Note de synthèse

Synthèse des avis des personnes publiques associées et réponses apportées par la commune

Synthèse des observations issues de l'enquête publique et avis du Commissaire enquêteur et réponses apportées par la commune

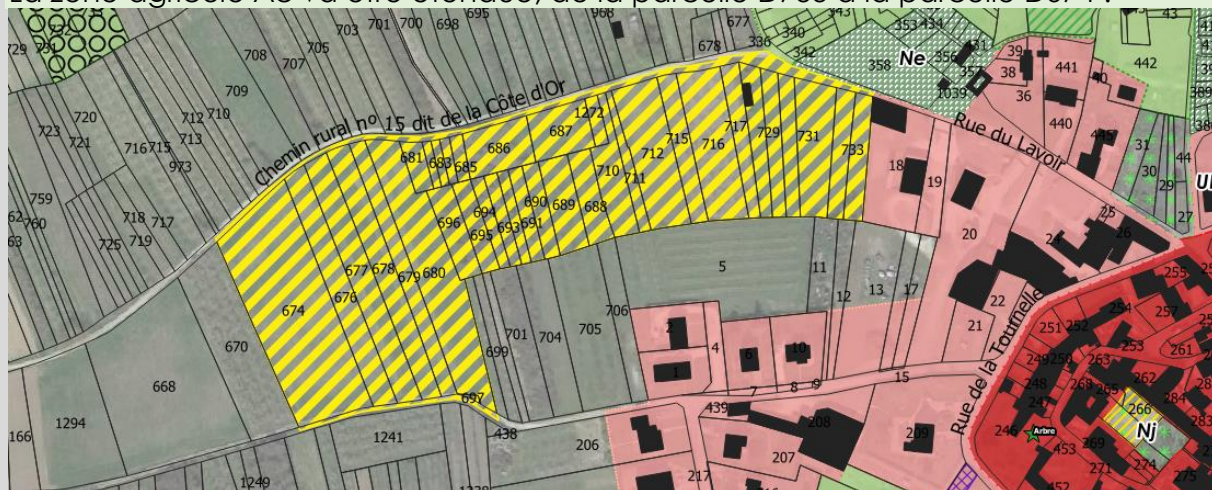
En l'objet, les servitudes opposables sur le territoire communal concernent le périmètre de protection rapprochée PPR2 lequel est largement couvert par un zonage de type N (notamment Nj et Ne) comprenant également le ru des Vergers.

L'avis de l'hydrogéologue agréé prescrit la renaturation du ru de Jussy sous la forme d'une zone humide artificielle implantée juste en amont de la perte permettant de retenir une partie importante des pesticides.

La protection assurée par le zonage du PLU apparaît suffisante dans le cadre d'un tel document. Le zonage et le règlement de la zone naturelle permettent cette création de zones humides.

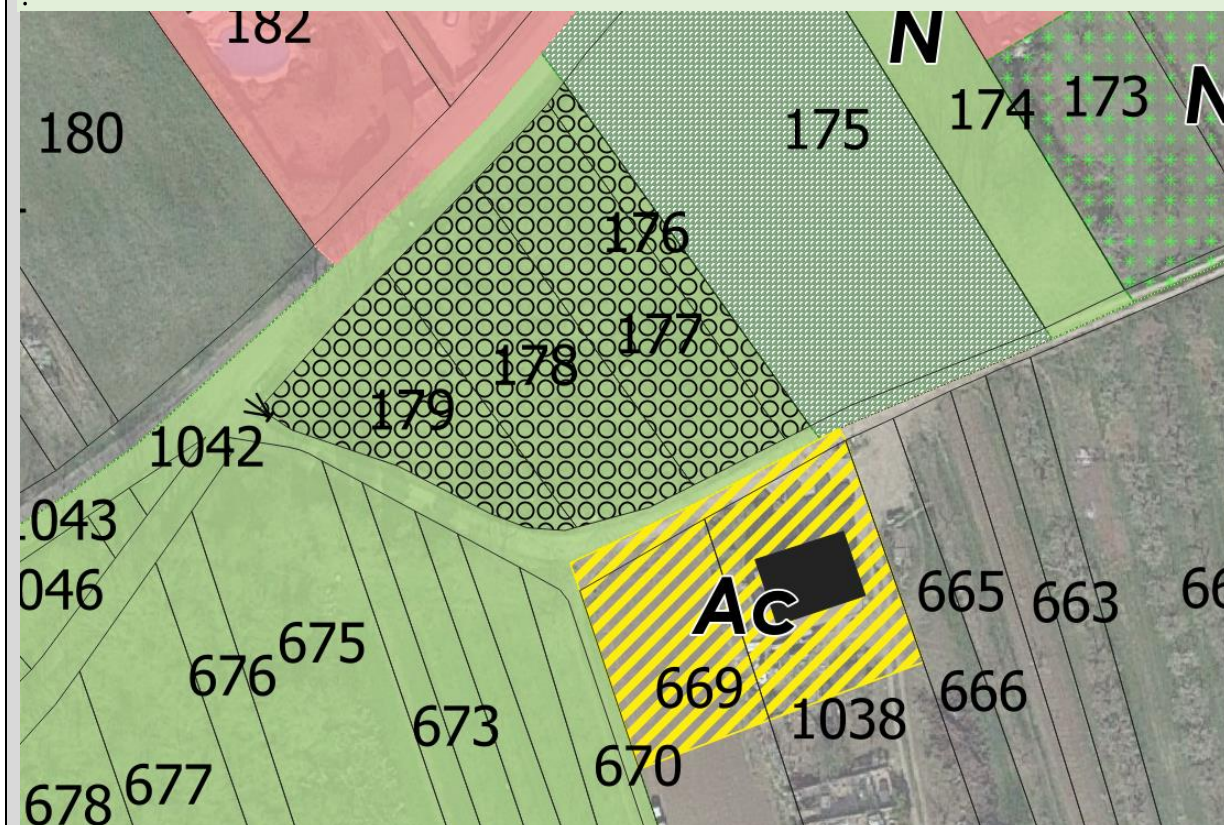
La question de la constructibilité de la zone agricole est abordée, puisque il existe peu d'espaces dans lesquels les exploitants peuvent construire des bâtiments agricoles. Les exploitants se verraient limités dans leurs possibilités d'extension et les jeunes exploitants dans leurs projets d'installation au vu du zonage actuel. Un membre interroge donc les porteurs du document sur ce qu'il est ressorti des échanges avec les acteurs agricoles.

La zone agricole Ac va être étendue, de la parcelle D733 à la parcelle D674 :

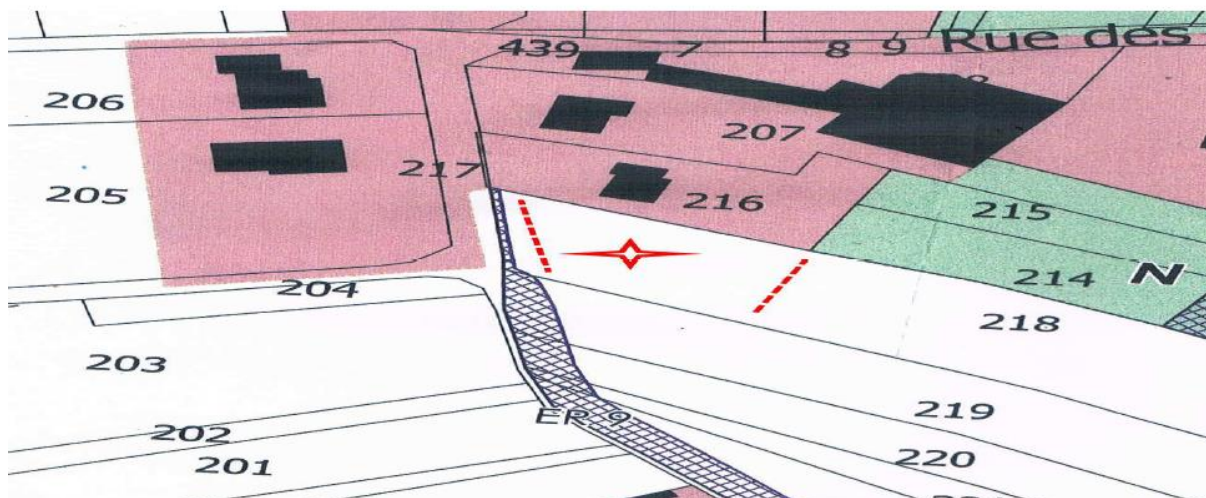
M. David SAUNOIS, viticulteur, est propriétaire de la parcelle n° AB 93 située en continuité des parcelles localisées dans le projet d'OAP de la rue du Colombier et il souhaite qu'elle soit classée en zone constructible au même titre que les parcelles avoisinantes.

Réponse de M. le président de la CA de l'Auxerrois : avis défavorable à la demande. En effet, environ la moitié de la parcelle AB0093 est classée en zone constructible IAU, l'autre partie est classée en zone Nj ou N. Sur cette zone IAU, deux emplacements réservés ont été positionnés afin de protéger les réseaux s'y trouvant.

Toutefois, le tracé de l'ERI doit être corrigé afin de se situer le long du chemin du colombier sur 1m50 de large, portion sous laquelle se situent les réseaux. La correction du tracé sera apportée.

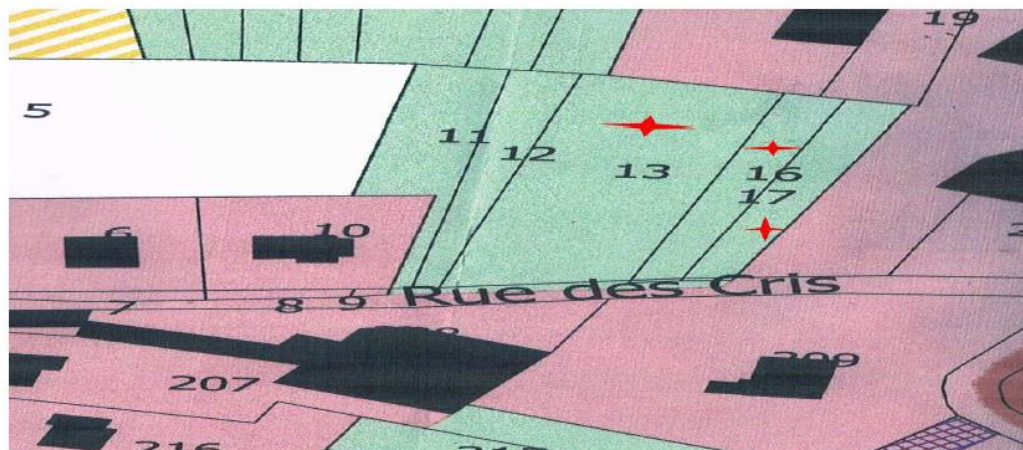
M. David SAUNOIS est propriétaire de la parcelle AB 218 au lieu-dit Haut des Cris. Il demande que cette parcelle soit classée en zone constructible.

Réponse de M. le président de la CA de l'Auxerrois : avis favorable à la demande.

Nouvelle délimitation retenue :

Cette nouvelle délimitation engendre une modification du scénario de développement de la commune. Afin de rester cohérent avec les objectifs fixés de développement démographique, le choix a été fait d'augmenter le taux de rétention foncière à 40 %, permettant la réalisation de deux logements supplémentaires en dent creuse (voir observation suivante).

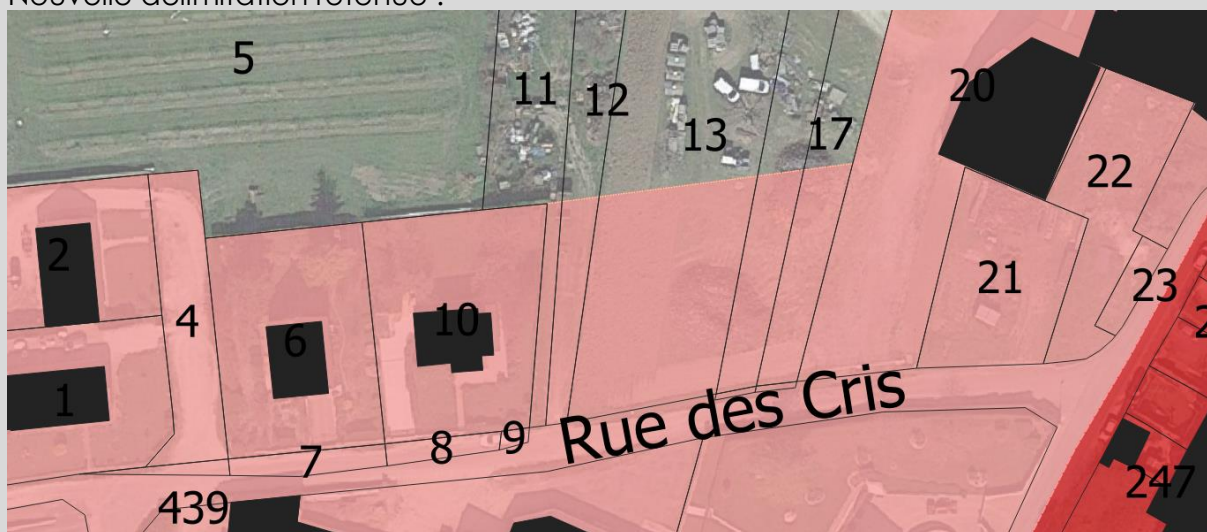
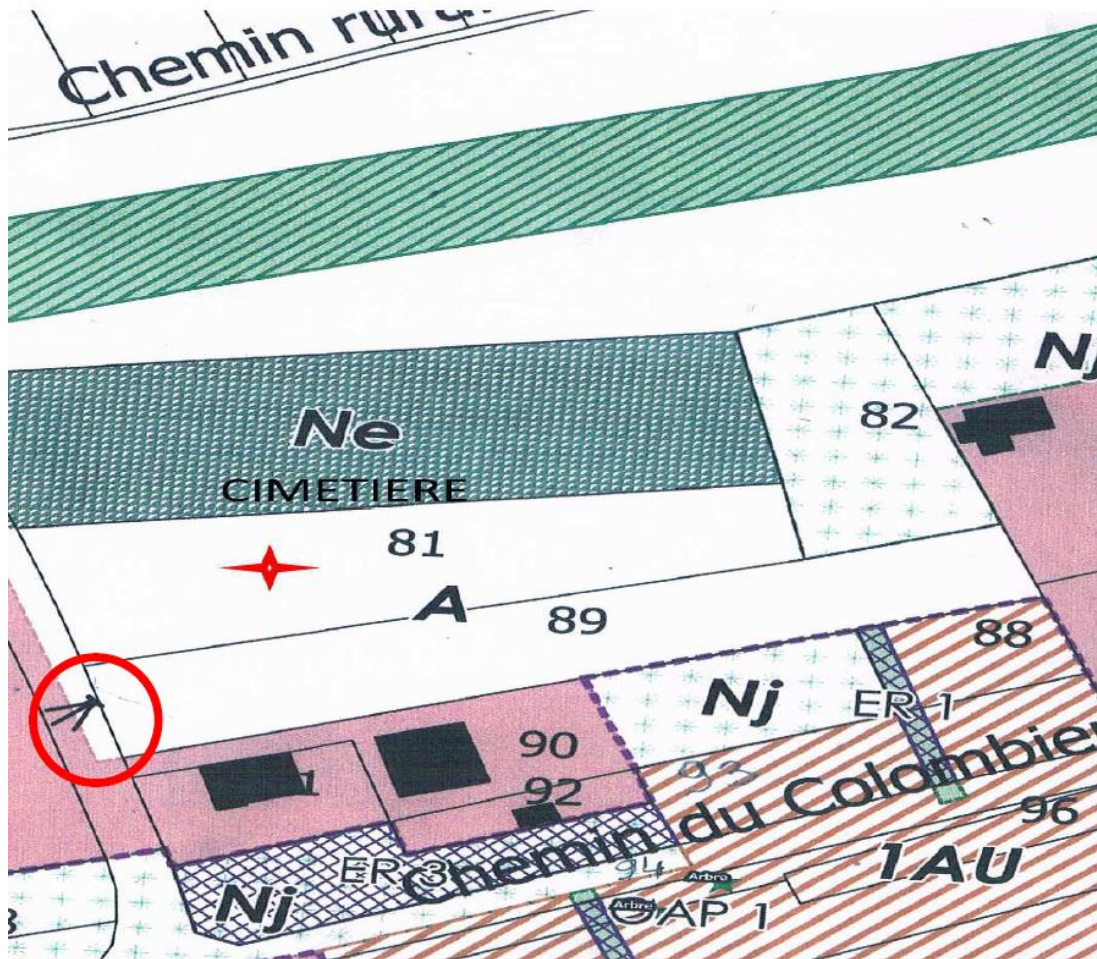
M. Hervé MIdIERE, viticulteur, est propriétaire des trois parcelles n° 13, 16 et 17 situées le long de la rue des Cris à Jussy. Elles sont classées en zone N. Il demande le reclassement en zone U pour permettre la construction de deux pavillons destinés à ses deux enfants.

Réponse de M. le président de la CA de l'Auxerrois : avis favorable à la demande. Il s'agit d'une erreur matérielle. Les parcelles auraient dû être classées en zone U comme dents creuses, en alignement des parcelles 6 et 10.

Nouvelle délimitation retenue :

Pour prendre en compte cette demande et celle de Monsieur David SAUNOIS juste au-dessus, le taux de rétention mis en œuvre dans le scénario a été adapté pour que l'ajout de ces parcelles n'entraîne pas de modification du scénario prévu dans le PADD.

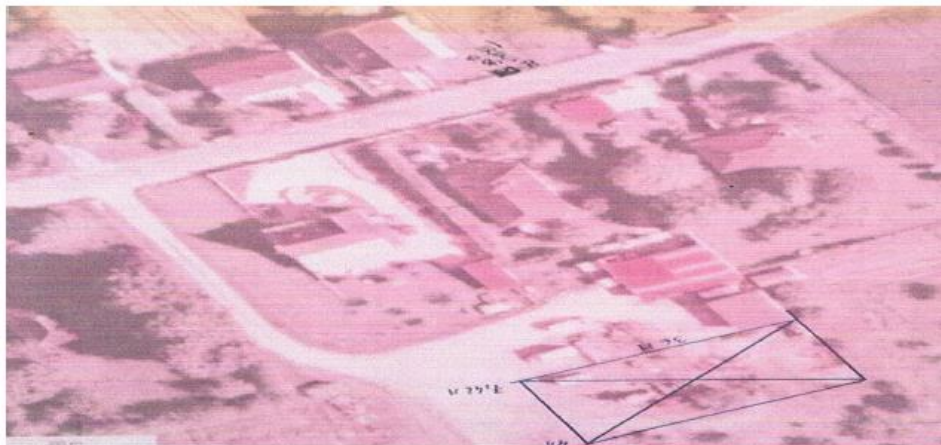
M. Alain DURUZ, agriculteur à Jussy mentionne que sa famille est propriétaire des parcelles 116, 115 et 118. Deux hangars sont actuellement installés sur la parcelle 116 qui comporte une maison d'habitation. Le projet de PLU prévoit actuellement le classement de cette parcelle en zone UB. M. DURUZ Alain a un projet de remplacer le petit hangar par un hangar photovoltaïque d'environ 500 m² (hauteur sous poteau au point le plus haut : environ 7,42 m et 4 m au plus bas). Le terrain est en pente ce qui permet de terrasser pour faire descendre le bâtiment qui restera à une hauteur visible d'environ 4 m. Un transformateur ENEDIS est à moins de 100 m du projet, ce qui permettra une excellente rentabilité. De plus, les projets photovoltaïques sont dans l'air du temps (énergie renouvelable).

M. Alain DURUZ précise que son projet de hangar est important pour le maintien de son activité et la pérennisation de son entreprise.

Réponse de M. le président de la CA de l'Auxerrois : avis défavorable à cette demande. La délimitation de la zone UB sur la parcelle 116 est matérialisée au raz du petit hangar, le fond de parcelle étant classé en zone agricole inconstructible. Les parcelles 115 et 118 sont également classées en zone agricole inconstructible. Par ailleurs, le règlement de la zone UB autorise les constructions agricoles. Compte tenu de la localisation des projets (en zone agricole inconstructible), le/les permis de construire ne pourraient pas être accordés. Concernant les zones Ac, la collectivité n'a pas à disposer de la maîtrise foncière et la viabilisation des zones A/N est à la charge des aménageurs le cas échéant. Les zones Ac pourraient utilement être mises à jour pour tenir compte des projets agricoles

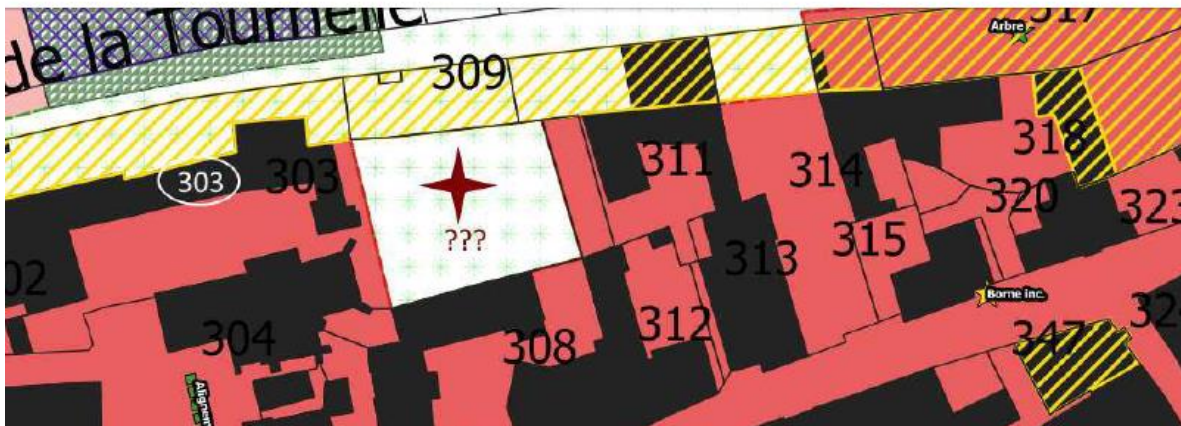
M. Gérard CARRE domicilié 1 rue neuve 89290 Jussy, note que le rapport de présentation (p. 34 à 36) mentionne que « *la couverture est équitable sur le territoire bien que le débit soit limité pour une bonne partie du territoire. La majorité des résidences équipées ont un débit entre 3 et 8 Mégabits/s. En ce qui concerne la connectivité via le réseau mobile, la commune capte la 4G sur l'ensemble du bourg avec 3 ou 4 opérateurs disponibles. La connexion Internet via mobile est donc satisfaisante sur Jussy - Voir également la synthèse : offre d'équipements satisfaisante* ». *M. CARRE* note que « *cette argumentation est vraiment inaudible pour lui car il se trouve dans une zone où il ne peut pas faire de téléconférence, ce qui est pourtant recommandé pour palier à la situation sanitaire du pays. Il ajoute qu'heureusement qu'il est retraité, sinon il ne pourrait pas faire de télé travail !* »

Concernant le réseau mobile, il doit sortir de son domicile et monter en hauteur ce qui n'est pas satisfaisant. Il précise « qu'il veut bien que l'on capte la 4G mais il voudrait savoir où ? Pour téléphoner, recevoir ou envoyer des SMS, du 2 G ou 2 3G serait suffisant pour lui »

M. CARRE demande également pourquoi l'objectif 10 du PADD ne prévoit de faciliter le déploiement du très haut débit et de la fibre optique que pour les nouvelles constructions

Réponse de M. le président de la CA de l'Auxerrois : sans présager des difficultés rencontrées par le pétitionnaire, le territoire apparaît couvert uniformément avec un débit de 3 à 8 Mb/s en filaire et par plusieurs opérateurs en 4G. De plus, une antenne doit être installée en 2021 et améliorer la situation.

Il est précisé que l'antenne 4G doit être installée en 2022 et non 2021 comme mentionné ci-dessus.

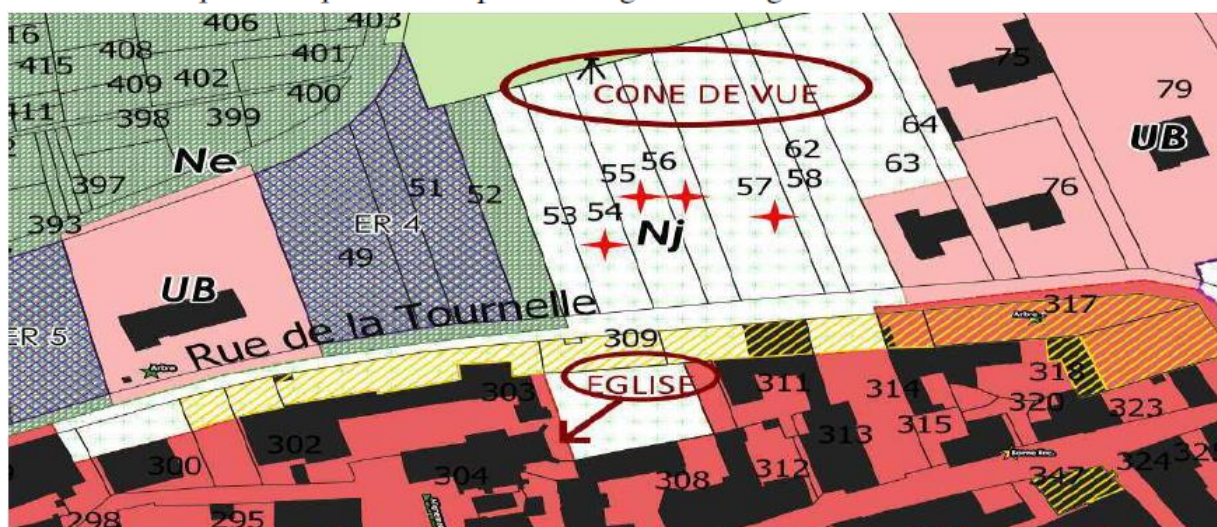
M. David SAUNOIS est propriétaire de la parcelle n° AB 303 située rue de l'église à Jussy. Un ensemble immobilier est situé sur cette parcelle et donne sur la rue de la Tournelle face aux parcelles n° AB 49/AB50/AB51. Il s'agit d'une ancienne ferme qui était détenue et occupée jusqu'à leur décès par sa famille, qui était des arboriculteurs et des viticulteurs. La construction comporte une partie privative et une partie professionnelle (grange, cave ...) qui sont à ce jour vacantes et non exploitées depuis leur décès.

M. David SAUNOIS a le projet d'y développer son métier de viticulteur car les bâtiments actuels situés à l'adresse de son domicile (rue basse à Jussy) sont trop petits. Il y a donc nécessité pour lui d'aménager les locaux et les espaces sis rue de l'église et rue de la Tournelle avec la possibilité de monter :

Un appentis sur la parcelle n° AB 303 sans la zone non construite à ce jour et qui est dans le prolongement du bâti existant, afin de placer « sous abris » du petit matériel (remorques...),

Un éventuel bâtiment sur une ou plusieurs parcelles n° AB49 et suivantes

Réponse de M. le président de la CA de l'Auxerrois : avis défavorable à la demande. La construction d'un appentis sur la partie de la parcelle 303 classée en zone Nj est interdite par le projet de règlement. Cette parcelle est située au pied d'une église inscrite au monument historique. L'objectif est de préserver la valeur patrimoniale du monument.
